MODIFICATION SIMPLIFIÉE N°2 DU PLAN LOCAL D'URBANISME DE SAINT-GILLES-CROIX-DE-VIE

PLAN LOCAL D'URBANISME APPROUVÉ LE : **03.02.2020**

La présente notice explicative a pour objet de présenter la **modification simplifiée n°2 du Plan Local d'Urbanisme de la commune de Saint-Gilles-Croix-de-Vie** approuvé le 3 février 2020 dont la **modification simplifiée n°2 a été prescrite par arrêté du Conseil Communautaire en date du 10 août 2023**.

Orientation d'Aménagement et de Programmation Secteur de La Croix (zone 1AU1)

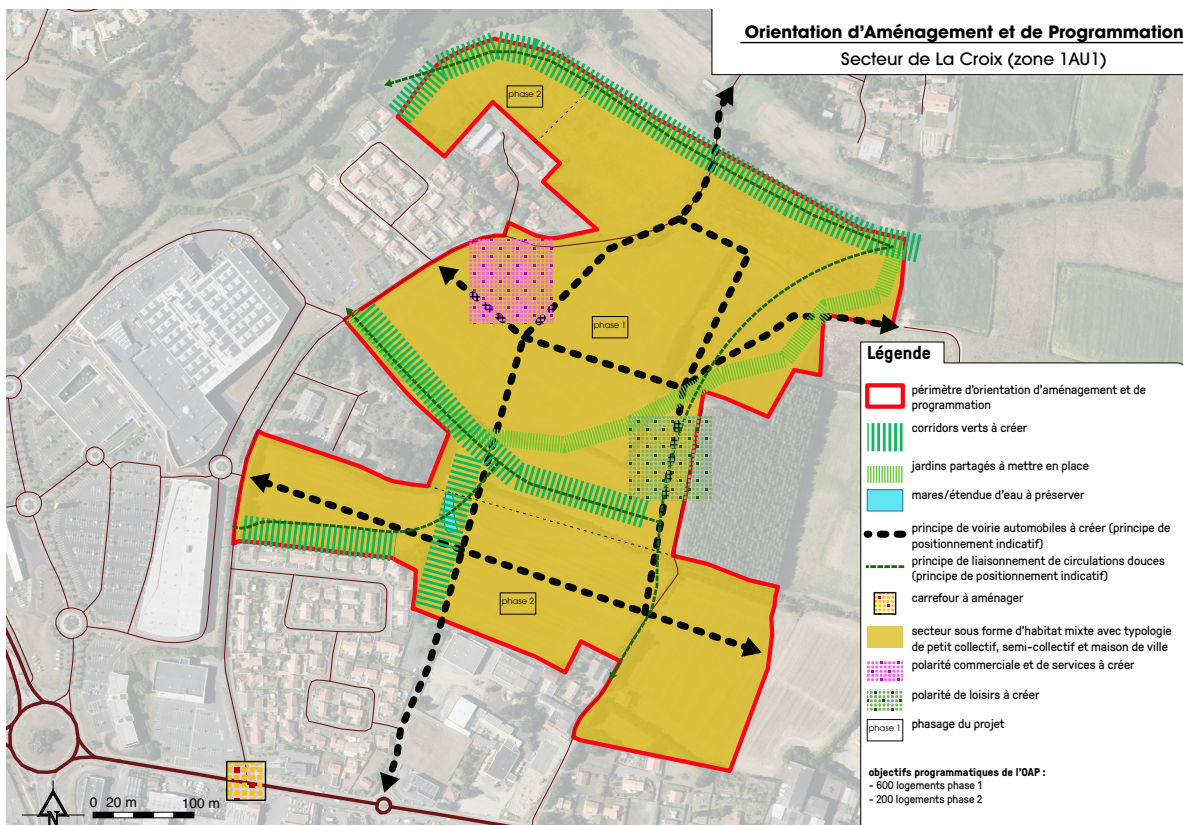
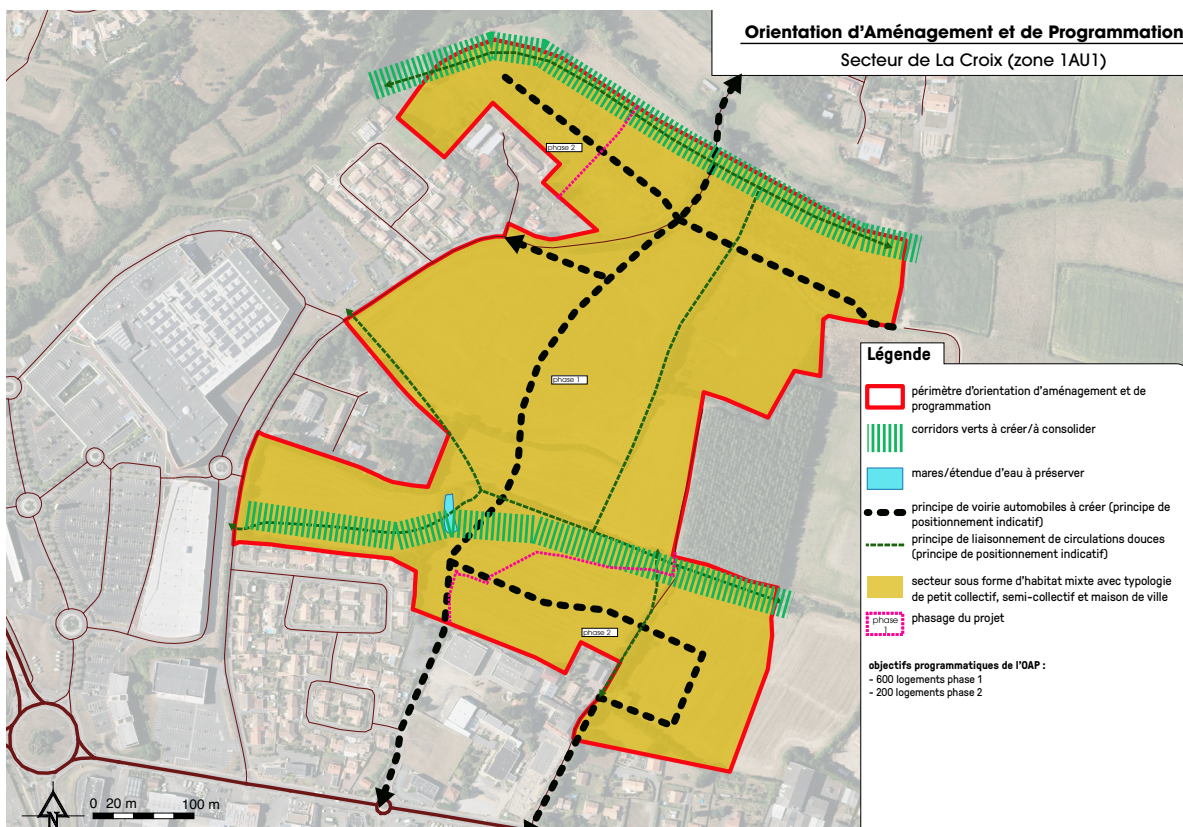
À partir du plan de masse validé par la ville, des modifications ont été apportées aux principes de voirie et, de fait, l'OAP a considéré les évolutions suivantes :

Tout comme pour les principes de voiries, les liaisons douces ont fait l'objet d'un ajustement selon les mêmes modalités : prendre en compte le plan de masse validé.

Le projet tel que prévu dans le cadre du dossier de réalisation de la ZAC n'intègre pas de jardins partagés. Ainsi, la modification entend supprimer cette occurrence afin de ne pas entrer en incompatibilité avec le projet de ZAC.

Orientation d'Aménagement et de Programmation Secteur du Lycée Nord (zone 1AU2)

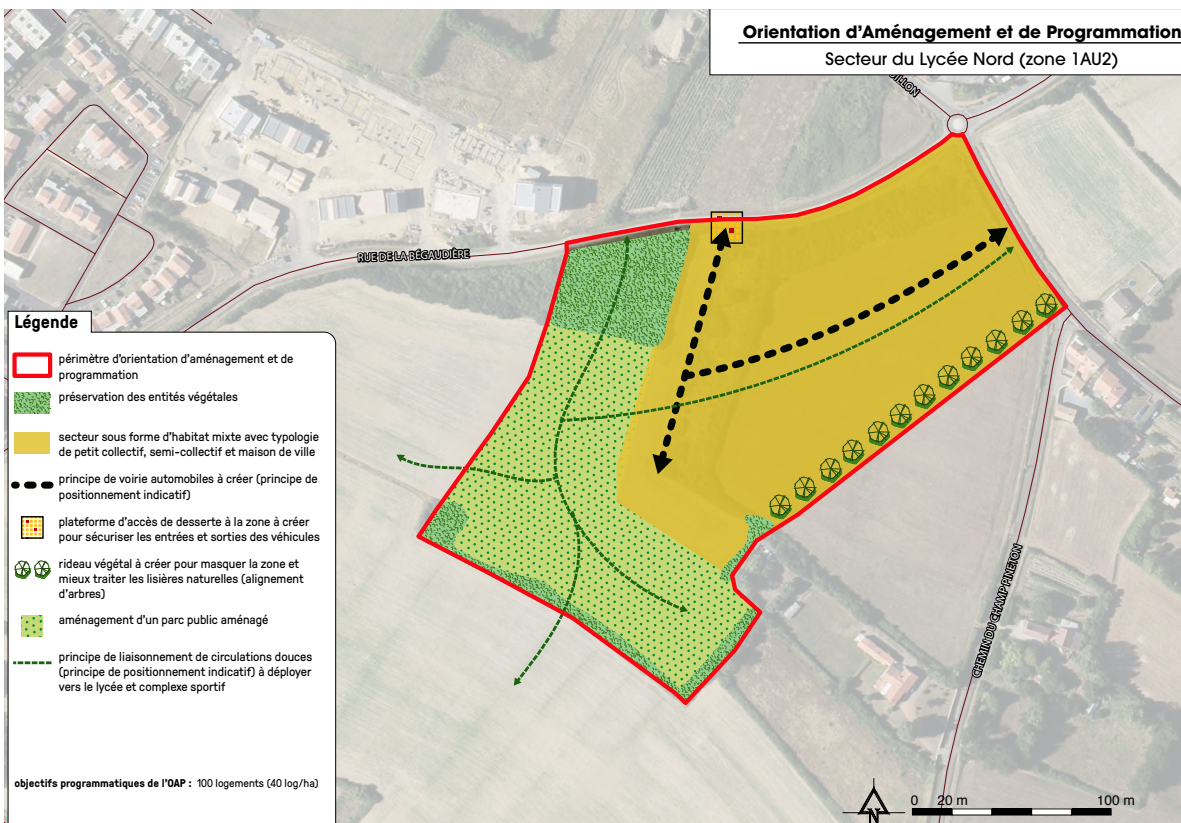
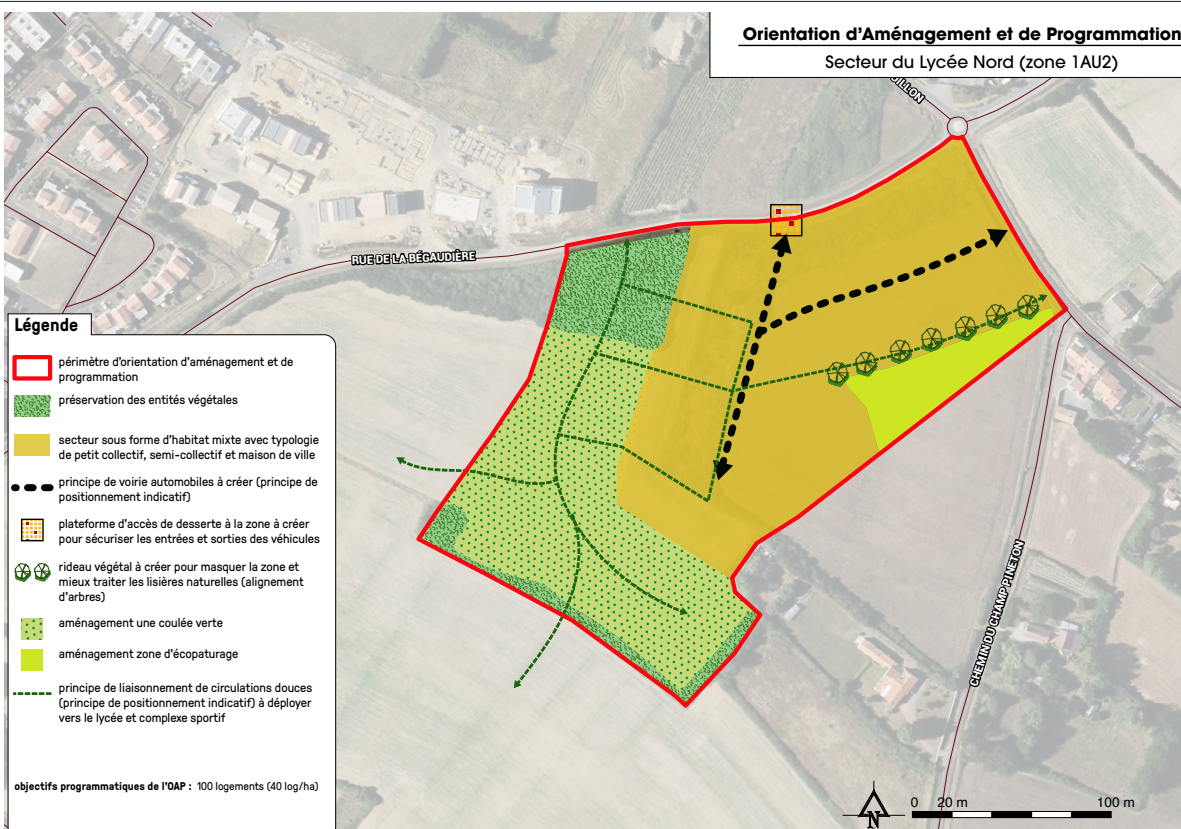
Par ailleurs, les ajustements détaillés ci-après sont le résultat des échanges entre la ville de Saint-Gilles-Croix-de-Vie et l'aménageur/promoteur. Ils doivent permettre la faisabilité opérationnelle résultant du plan de masse validé par la ville.

Le projet tel que prévu par la maîtrise d'œuvre entraîne la modification de l'OAP : en lieu et place de la notion de parc, il est dorénavant plutôt envisagé la notion de coulée verte, qui à terme, recevra les principes éventuels de compensations liées à l'urbanisation du secteur.
